改善措置事項説明図

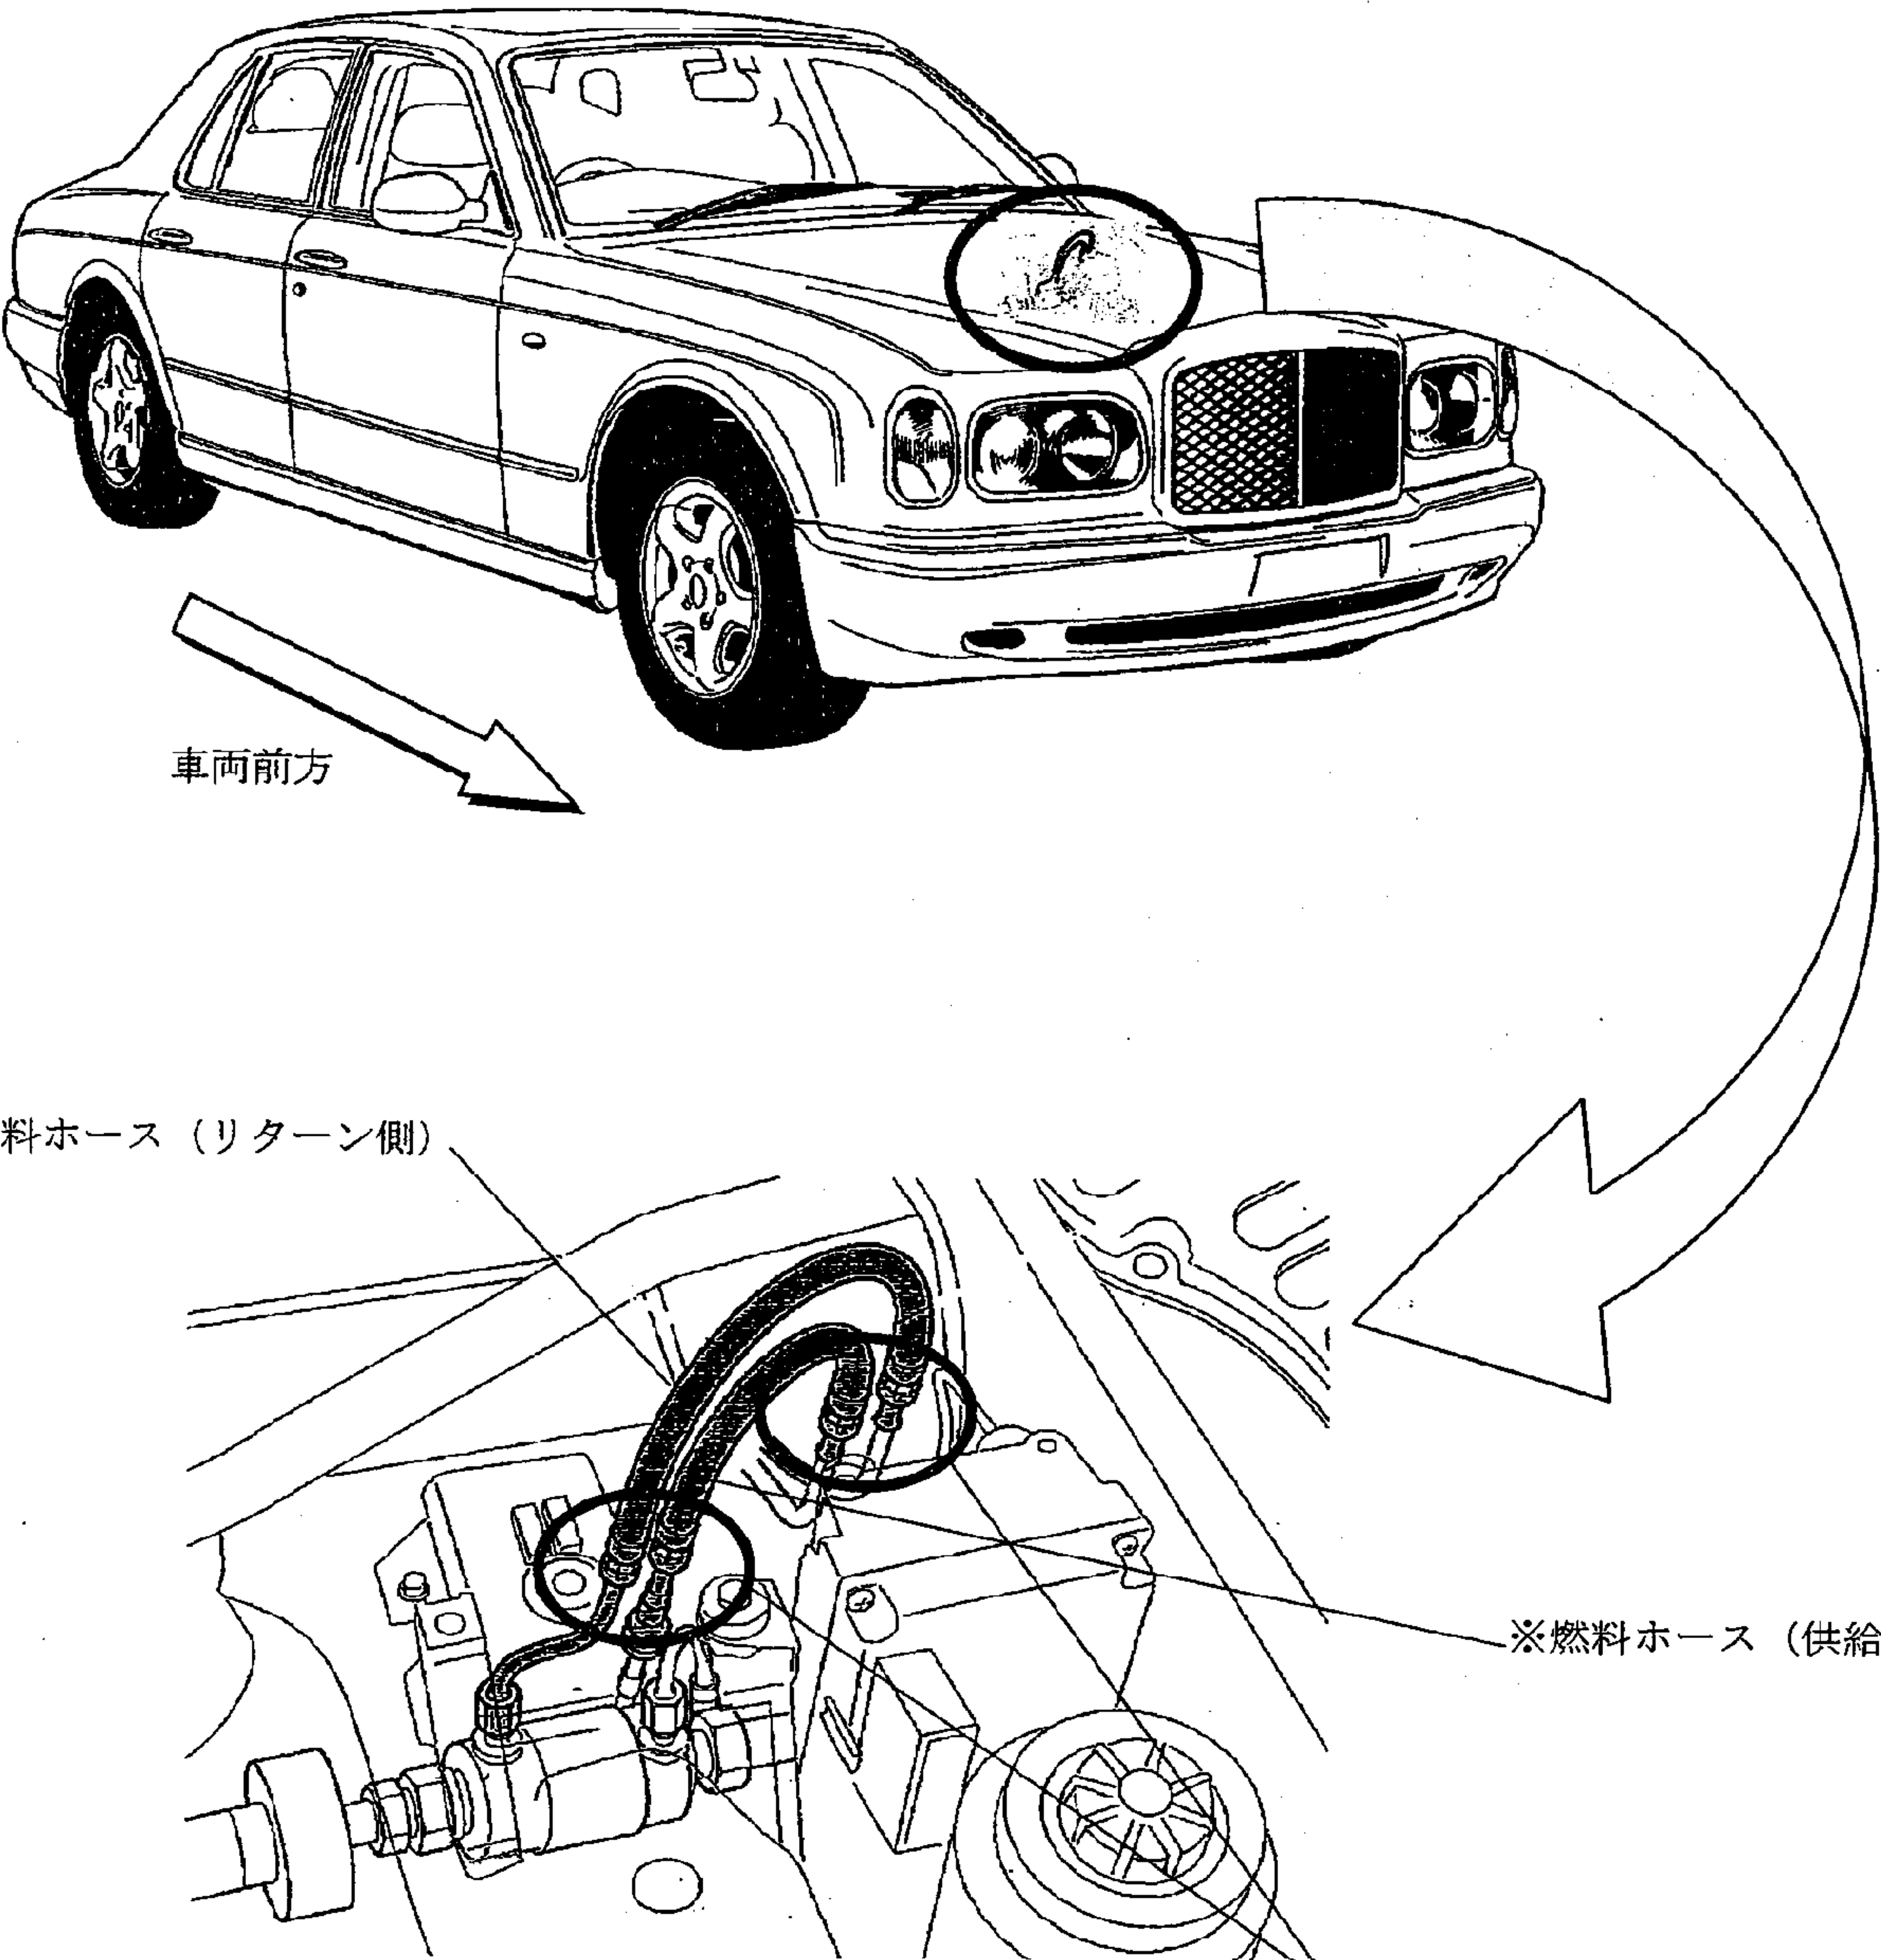
基準不適合発生箇所

原動機室内のゴム製燃料ホース（供給側及び戻り側）の金属製継手部へのかしめ方法が不適切なため、そのままの状態で使用を続けると、かしめ部より燃料が漏れ、最悪の場合、排気管に滴下して火災に至るおそれがある。

改善の内容

全車両、当該燃料ホースを対策品と交換する。

対策品の識別

対策品の燃料ホースには、金属部分に黄色の識別テープが貼付されている。
